OGGETTO: richiesta di revoca del D.M.1/2025 e del relativo parere della commissione VIA – richiesta di diniego pareri e autorizzazione unica – progetto di impianto a rischio di incidente rilevante (soglia superiore) – area di esondazione del fiume Foglia - "Riqualifica da deposito di stoccaggio prodotti petroliferi liquidi ad impianto di liquefazione gas metano di rete (GNL) - Comune di Pesaro" proponente FOX PETROLI

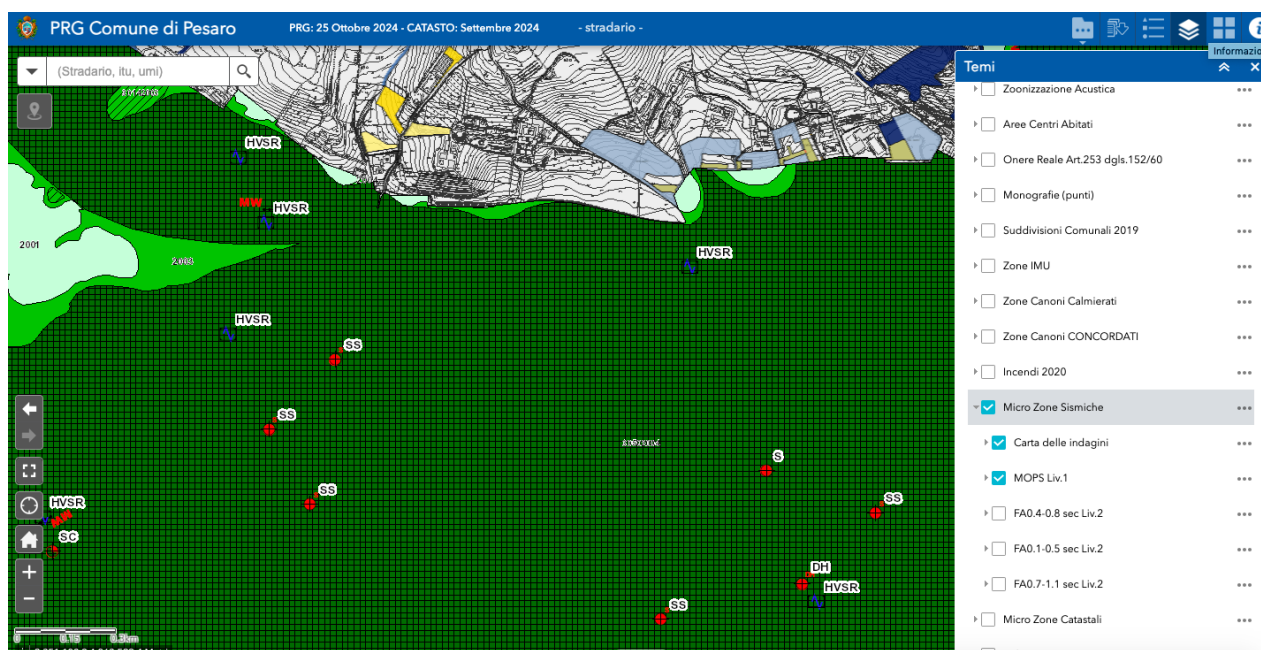
7) Per quanto riguarda il rischio sismico, non sono stati né rappresentati né valutati i risultati della Microzonazione Sismica del Comune di Pesaro che individua tutta l'area in cui vi è l'impianto in questione come **soggetta a liquefazione dei terreni** (zona con retino verde, estratto qui sotto per la zona interessata dal progetto).

Pertanto un concreto e relevantissimo scenario di rischio non è stato neanche preso in considerazione nonostante si stia trattando di un impianto "Seveso".
